Comune di
Alto Malcantone
Municipio

Variante di Piano Regolatore

Studio sui posteggi pubblici

Rapporto di pianificazione

Piano della sezione di Breno

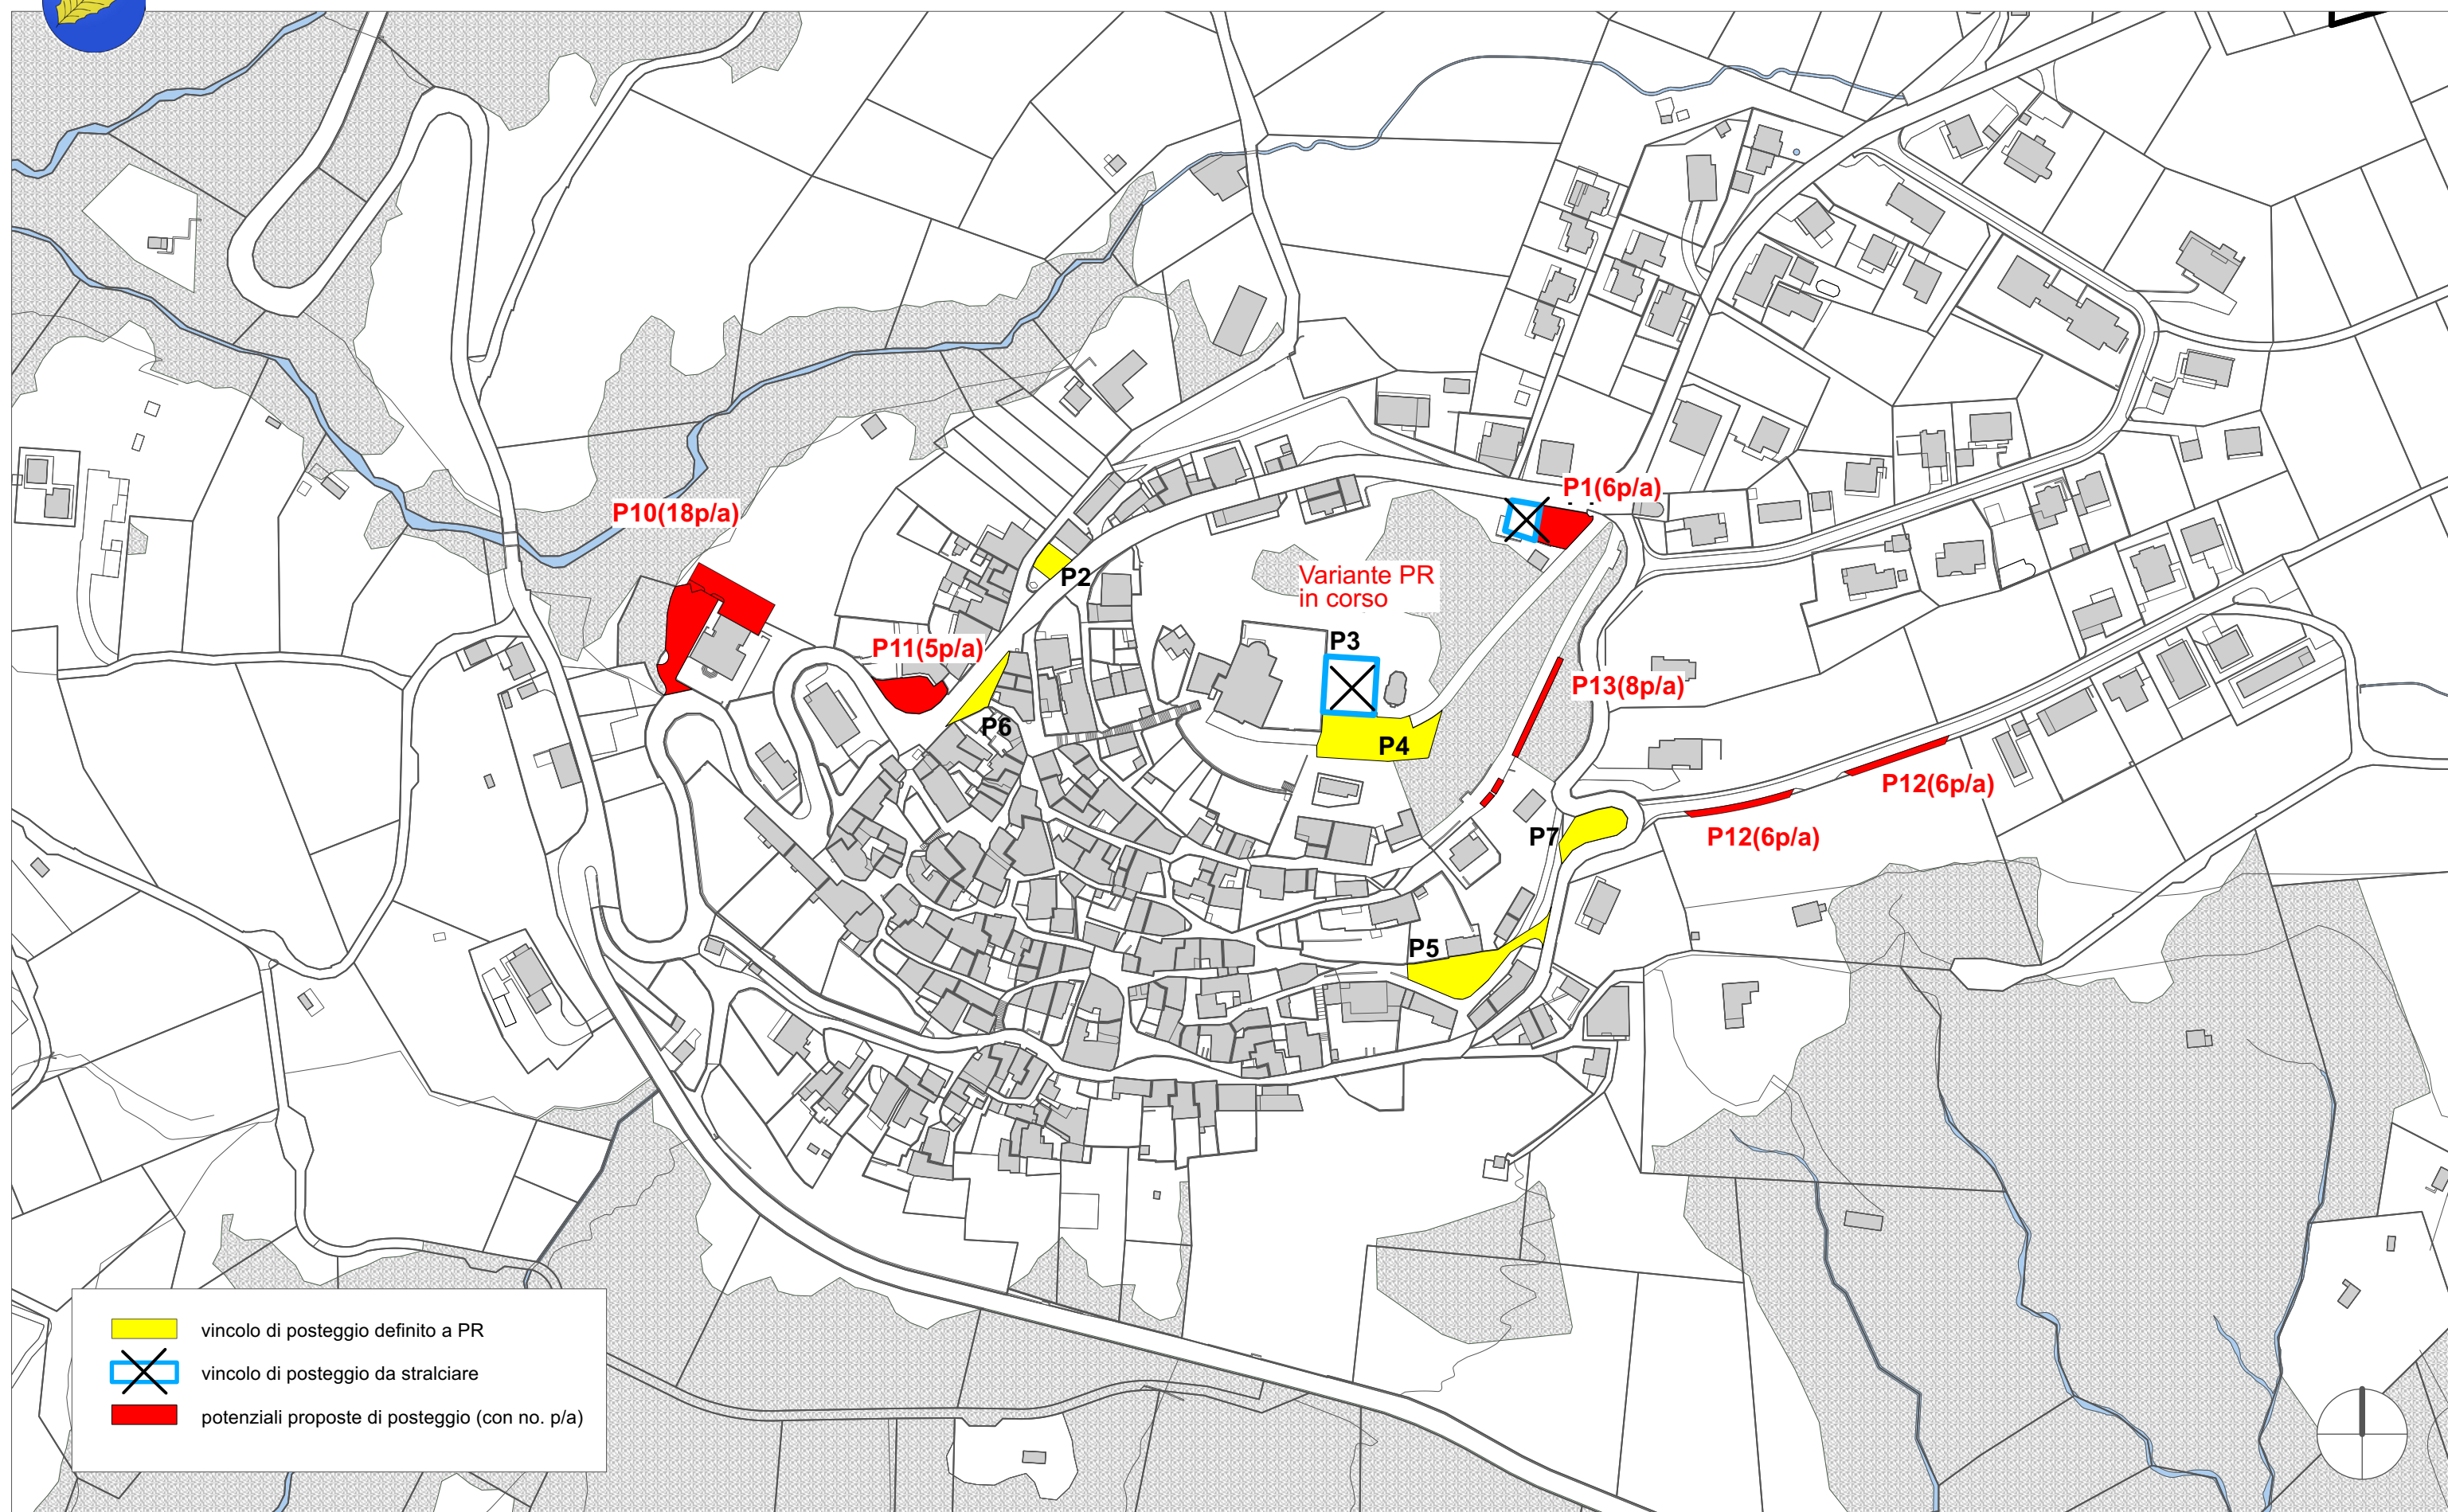
4.2.2 Vincoli di posteggio pubblico Breno, mapp. 324			
	Il DT ritiene che tale posteggio debba essere ripreso a PR.	Nel piano di indirizzo si chiedeva al DT se ritenesse opportuno inserire tale vincolo a PR dato che si pone su sedime stradale. Data la risposta del DT, si provvede ad integrare a PR l'area di posteggio.	Riprendere il vincolo a PR.

Piano della sezione di Mugena

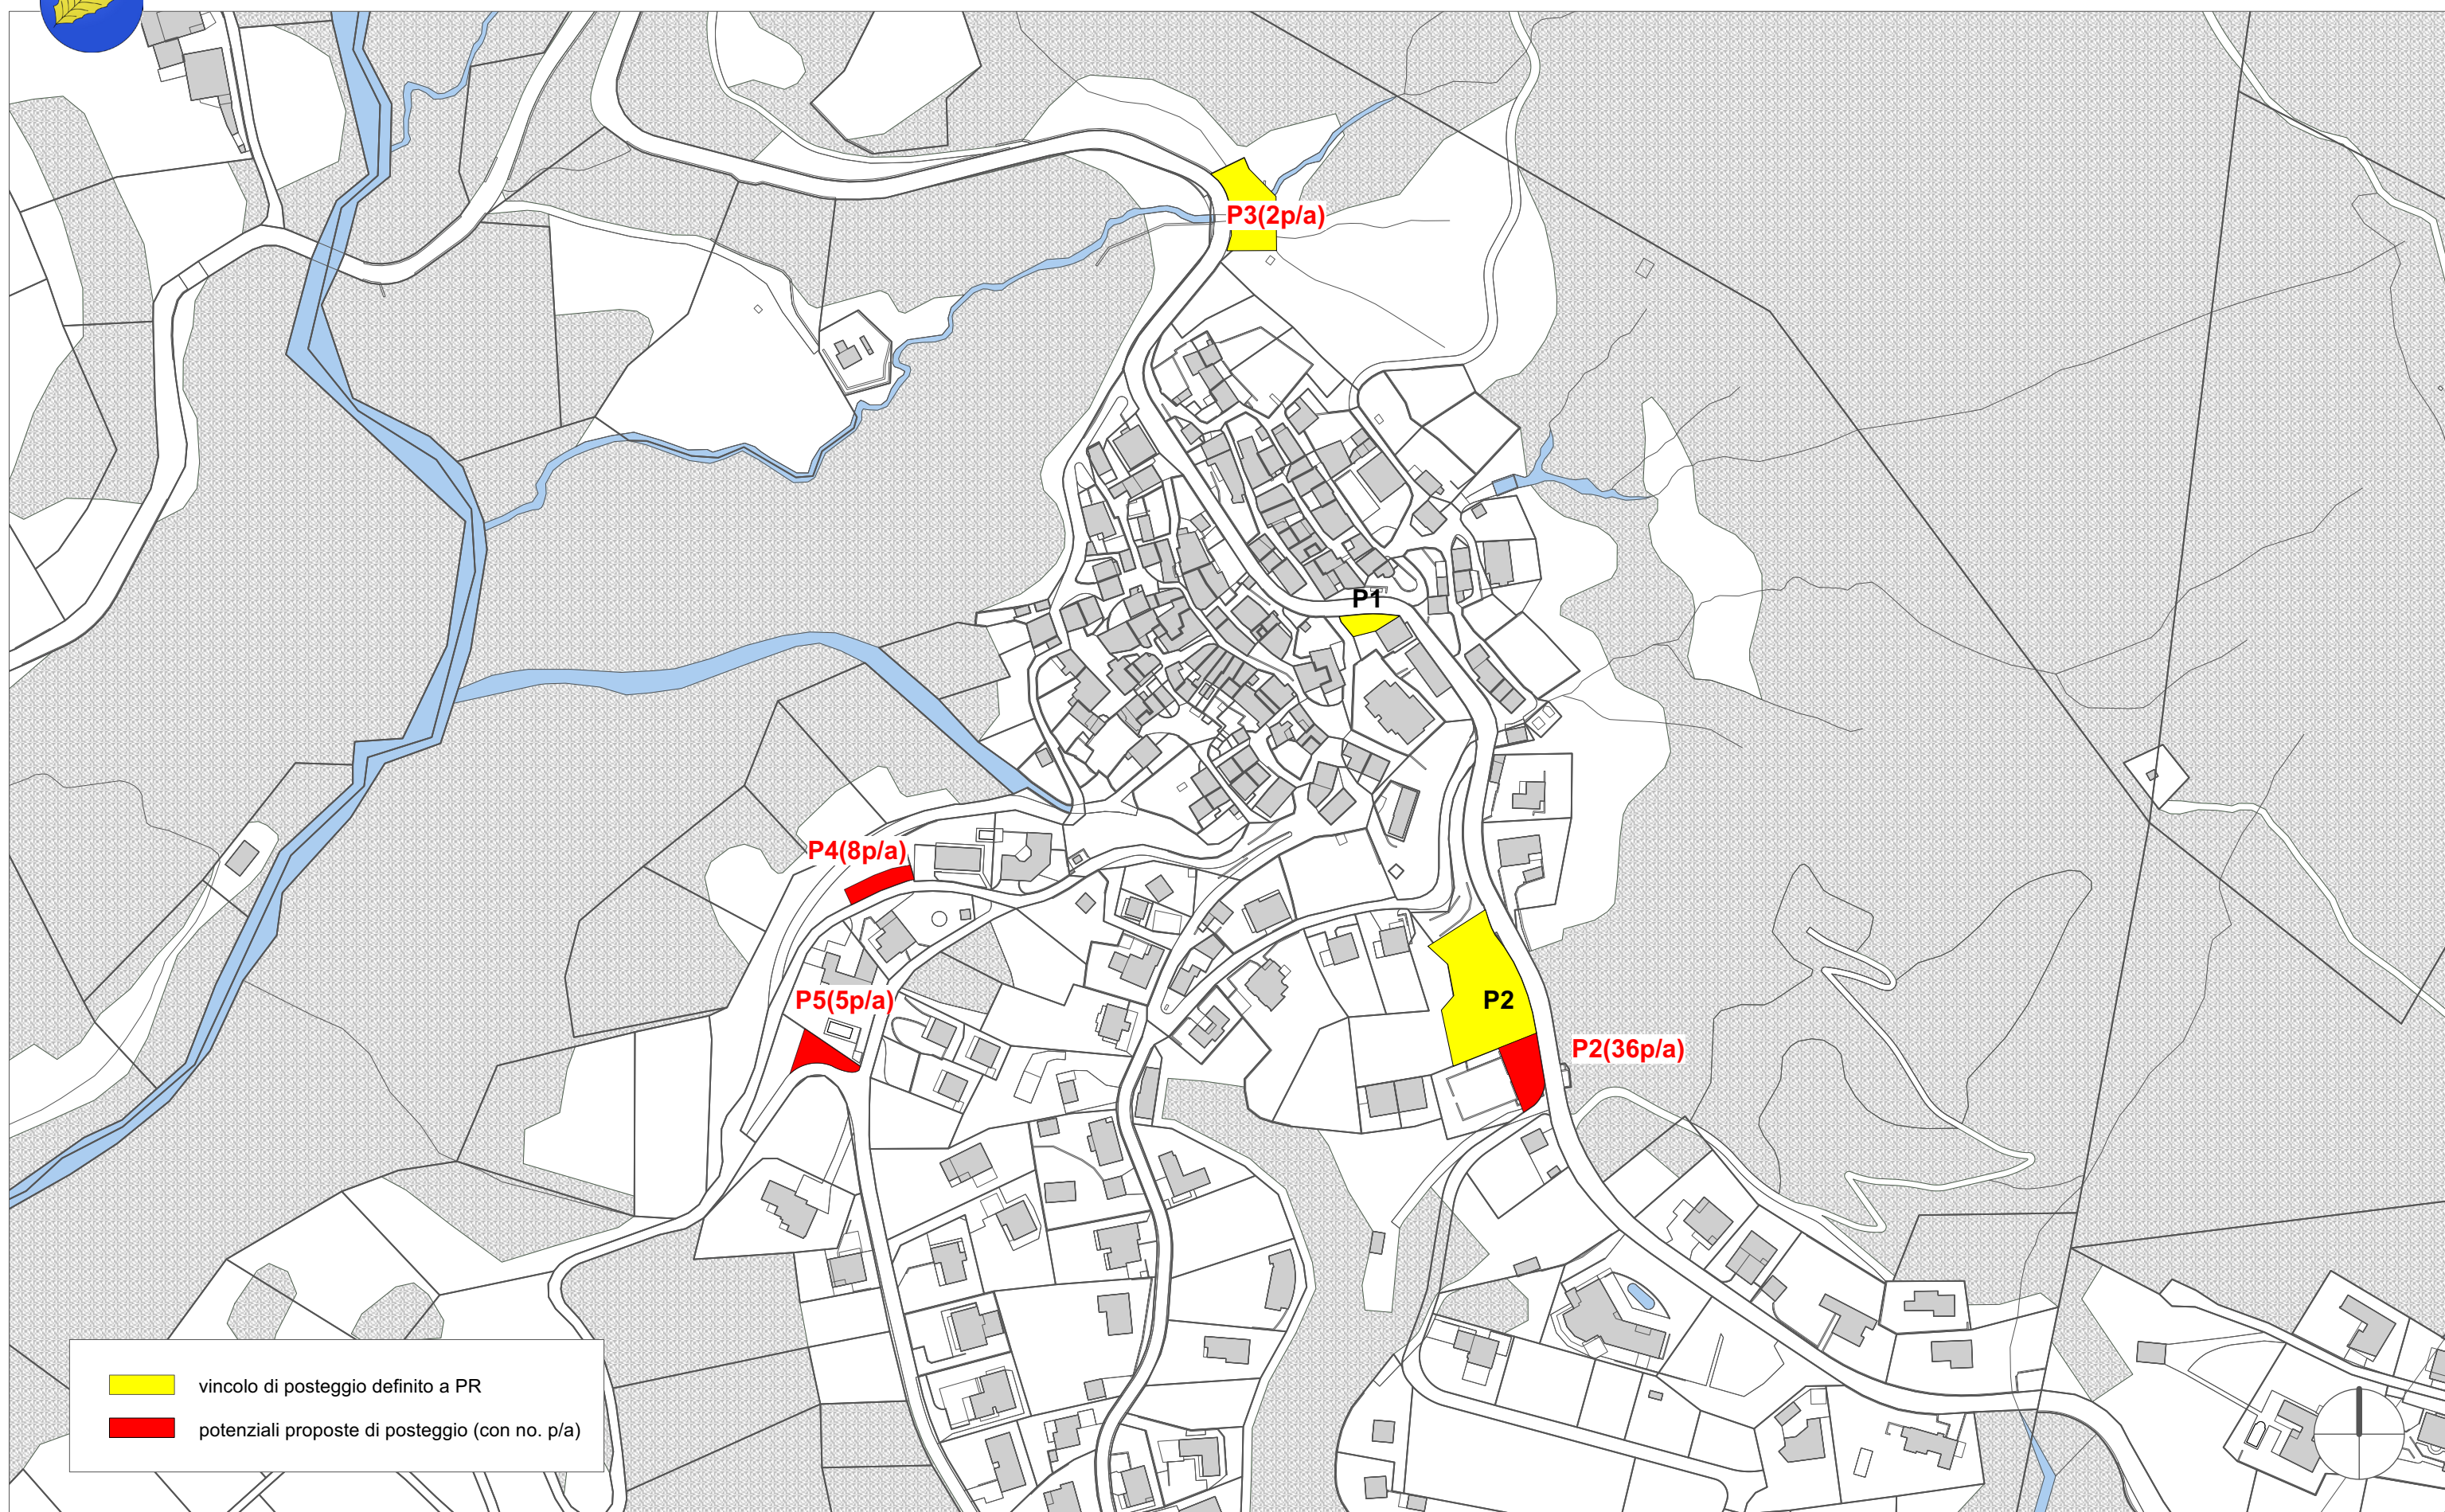
Come segnalato al capitolo 4.3.4 del Rapporto di pianificazione, l'area di posteggio è in gran parte incompatibile con le disposizioni date dalla LPAC e dall'OPAC. In particolare, la copertura e/o messa in galleria di corsi d'acqua è preclusa dall'art.38 LPAC. Per questo motivo e in ragione della poca attrattività dello stesso si reputa necessario, come prospettato nella documentazione, modificare il vincolo riducendolo a due stalli.

Infine, dal profilo normativo, si adegua la capienza del vincolo P3 fino ad ammettere circa 2 posti-auto. La modifica è trattata al cap. 6.7.
